Subject: Merknad til RTP. Bergen planID 70400000 4601.13.366. Paradis S2 og S3. Avfallsløsning

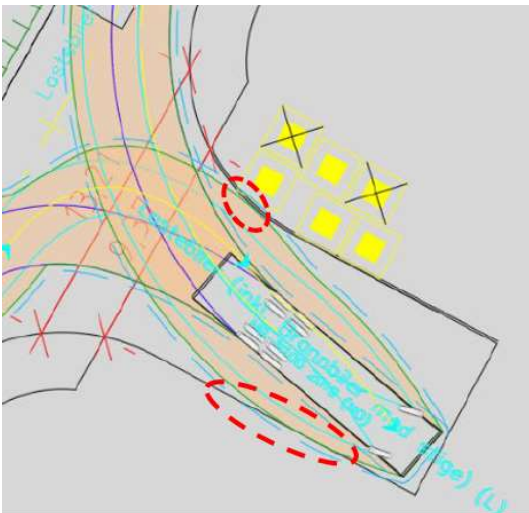
Ber om at RTP revideres til kun å vise snusekvens med rygging mot venstre (fjern fra RTP snusekvens som viser rygging mot høyre). Alle sporingskurver (L) skal være innenfor veibane og skal ikke være i konflikt med hindringer. Vennligst bekreft at sporingskurve (L) er inkludert overbygg og ikke vil komme i konflikt med hindringer, da sporingskurve vist i figurene 2.10 og 2.11 er veldig tett på containerplattform og vegg, se markert i rødt i utklipp under.
